Verslag huishoudelijke elektrische installatie op laagspanning en zeer lage spanning

Referentie: **011-20261001-07**	Datum controle: **01/10/2026**
Keurder: **011**

Eigenaar:	[redacted]	EAN-code:	**541448820038003637**
Adres installatie:	**Mozartstraat 28 bus 001, 2018 - Antwerpen**	Nummer teller(s):	**1SAG1100134293**
		Distributienetbeheerder installatie:	**Fluvius**
Datum uitvoering installatie:	☑ Vóór 01/10/1981 ☑ Tussen 01/10/1981 en 01/06/2020 ☐ Vanaf 01/06/2020		
Type:	☑ Wooneenheid ☐ Niet-huishoudelijk ☐ PV ☐ Batterij ☐ Laadpaal

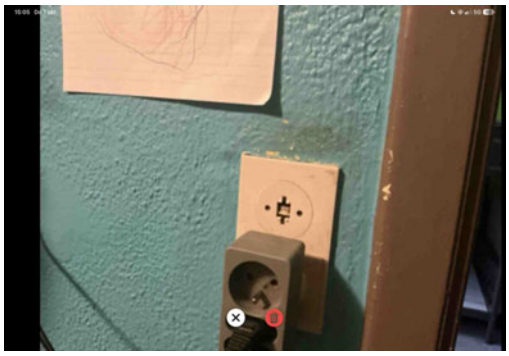
B17 - De voedingsspanning is niet op elk bord vermeld (Boek 1: 3.1.3.3).
Opmerking: Oa bord 1

B04 - De aanduiding van de kringen, klemmen en/of schakelapparatuur ontbreekt, is onjuist of is onvolledig (Boek 1: 3.1.3.1/5.1.6.1).
Opmerking: Oa bord 1

B06 - Het elektrisch verdeelbord heeft niet de minimale beschermingsgraad IPXX-B in een gewone ruimte (Boek 1: 4.2.2.3).
Opmerking: Oa bord 1

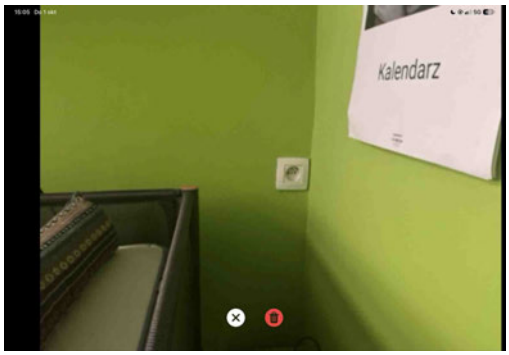
T21a - Het elektrisch materieel is niet geplaatst volgens de voorschriften van de fabrikant/ regels van goed vakmanschap. (Boek 1: 1.4.1.3) Oa ophangvijzen elektrisch verdeelbord niet afgedekt. Zie klasse II toestel.
Opmerking: Oa bord 1

T09 - Bepaalde contactdozen en/of schakelaars zijn beschadigd (Boek 1: 1.4.1.3).
Opmerking: Oa keuken

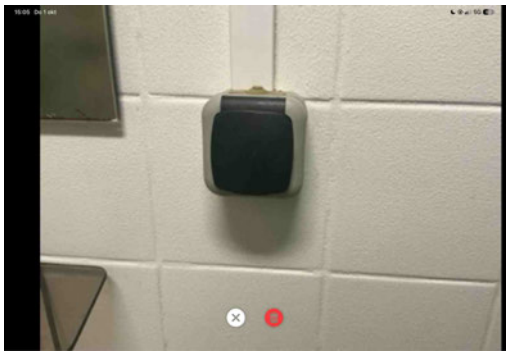
A16 - Er is geen continuïteit van de beschermingsgeleider van de contactdoos (Boek 1: 5.4.3.4).
Opmerking: Oa badkamer, slaapkamer

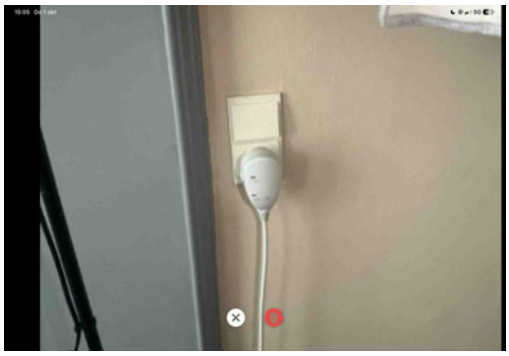
T11 - De contactdozen waarvan de toegekende stroomsterkte maximaal 16A en de toegekende spanning maximaal 250V bedraagt en niet bedoeld zijn voor de voeding van een of meerdere verbruikstoestellen voor een specifiek doel en niet geplaatst zijn in of op schakel- en verdeelborden, beschikken niet of IPXX-D (incl. gemeenschappelijke delen residentieel geheel) (Boek 1: 4.2.2.3/5.3.5.2).
Opmerking: Oa slaapkamer, woonkamer, badkamer, ...

A20 - Er bevindt zich een contactdoos zonder beschermingsgeleider in de elektrische installatie. Deze is niet geplaatst achter een differentieelstroombeschermingsinrichting met grote (max. 30mA) of zeer grote (max. 10mA)gevoeligheid. (Boek 1: 8.2.1.b)
Opmerking: Oa slaapkamer, woonkamer
